**Loovälja tee 7 kinnistu ehitusloa eelnõu Transpordiameti kirja 25.09.2023 nr 7.1-2/23/19064-2 märkuste vastused:**

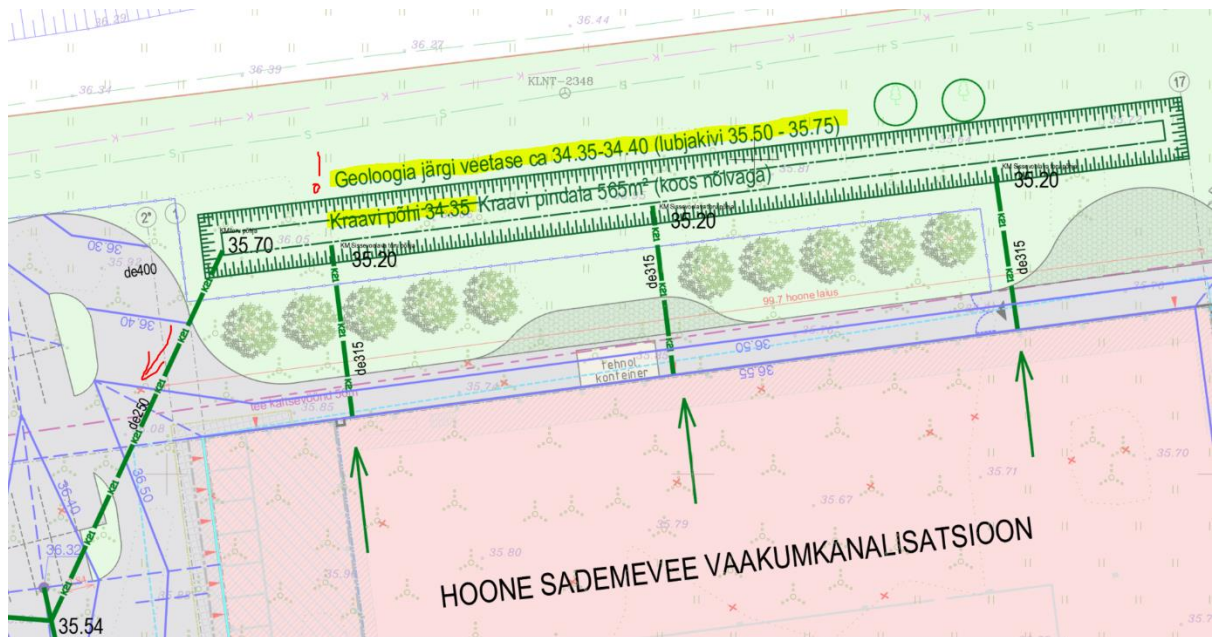
1. Märgime, et edastatud joonisel tuleb tuua välja kõik joonisel kasutatud tingmärgid. Juhul kui kasutatakse teiste ettevõtete poolt koostatud jooniseid tuleb asendiplaani joonisele lisada ka vastav viide töö koostaja ja töö numbriga ning esitada kasutatud tingmärkide tähendused. Selgitame, et kõikide tingmärkide tähendusi teadmata ei ole võimalik anda lõplikku hinnangut kavandatud sademevee lahendusele. Muuhulgas ei ole võimalik tuvastada kuhu on kavandatud killustikpeenrad sademevee immutamiseks ning kas lõunapoolse platsi ja haljasala vahele on kavandatud äärekivi.  
**Kuna tegemist oli vahepealse versiooniga, mis tekkis projekteerimise käigus, siis kogu info ei olnud kajastatud projekti joonise peal. Esitame joonisel kõik vajalikud tingmärgid. Täiendatud projekt on üles laetud taotluse juurde.**

Seletuskirja p 4.2 väljavõte:

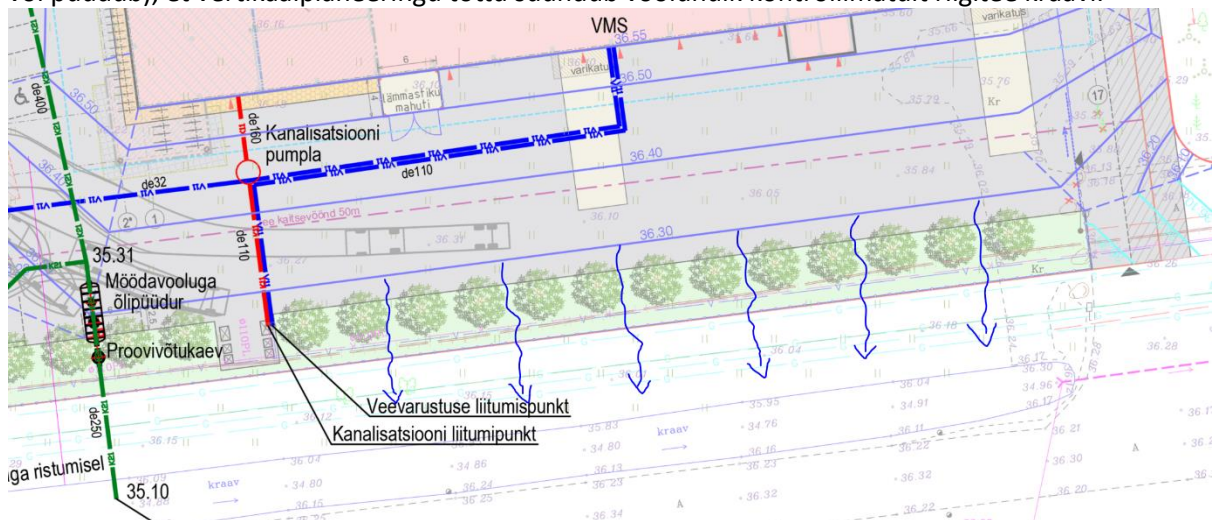
2. Korrigeerida tehnilises kirjelduses esitatud lahenduse vastuolu joonisel esitatud andmetega ning lisada materjalidele Rakendusgeodeesia ja Ehitusgeoloogia Inseneribüroo OÜ, Töö nr GE-1997.

Joonisel kinnistu põhjapoolsesse serva projekteeritud kraavi juures on märges „*Geoloogia järgi veetase ca 34.35-34.40 (lubjakivi 35.50-35.75)*“ ning „*Kraavi põhi 34.35*“. Tulenevalt eeltoodust paikneks projekteeritud kraavi põhi osaliselt lubjakivi (paepinnase) sees ning pinnaseveega samal kõrgusel ehk imbumine 2m/ööp ei ole reaalne ning hoone katusele kavandatav vooluhulk juhitakse sademeveetorustikuga ikkagi riigitee kraavi suunas.

Uus lahendus näeb ette pumpla paigaldamist, mis rakendub ainult puhvermahu kriitilise mahu ületamisel. Loovälja tee kraavi jõuab Teie poolt kirjas p4 pakutud vooluhulk, ehk 20 l/s.

Sademevesi on vajalik ära juhtida projekteeritud Loovälja tee 7 büroo- ja tootmishoone Loovälja tee 7 kinnistult (katuselt ja asfaltplatsidelt). Hoone katuse vihmavesi suunatakse projekteeritud kraavi krundi põhja pool. Suurem osa sadeveest immutatakse ning ühtlustatakse kinnistu piires. Vastavalt OÜ Hendrikson & Ko Loovälja tee 7 detailplaneeringule, töö nr 143 1/10, kehtestatud 29.09.2011 nähakse ette kasutada Loovälja tee ning Tallinn-Narva mnt kraave sademevee ärajuhtimiseks. Sademevee eelvooluks on olemasolev Loovälja kogujatee kraav.

Sõiduautode parkimisplatsi ja ladustamisplatsi sadeveed on suunatud läbi 1.klassi õlipüüduuri. Osa vihmaveest, mis sattub asfaldile, aga kus parkimist ei toimu on kavatsatud immutada kinnistu piires, asfaldi serva projekteeritud killustikpeenra abil. Katuse vesi ja tee- ja lõunapoolse platsi vihmavesi loetakse tinglikult puhtana veena, kuna parkimist platsil ei toimu ja ei ole õlireostuse ohtu.

Antud projekti järgi on plaanitud juhtida kogu krundil tekkivat sademevee kogust projekteeritavasse kraavi, mille puhvermaht on 204m<sup>3</sup>. Kraav on projekteeritud sellisena, et kraavi kogu maht on 478m<sup>3</sup>, kus 478-204=274m<sup>3</sup> on kriitiline maht, kus platsi äravoolusüteem on täidetud veega. Juhul, kui kraav täitub üle (kraavis on rohkem kui 478m<sup>3</sup> vett) siis hakkab rakenduma kraavi ülevool: projekteeritud äravoolu toru de250, täisautomaatne pumpla ja survetorustik kuni liitumispunktini Loovälja tee kraaviga (20 l/s).

Projekteeritud kraavi eesmärk krundi põhjapoolses osas on vihmavee puhverdamine ning immutamine pinnasesse, arvestades pinnase filtratsiooniteguriga, mis on 2m/ööp vastavalt geoloogia uuringule Rakendusgeodeesia ja Ehitusgeoloogia Inseneribüroo OÜ, Töö nr GE-1997.
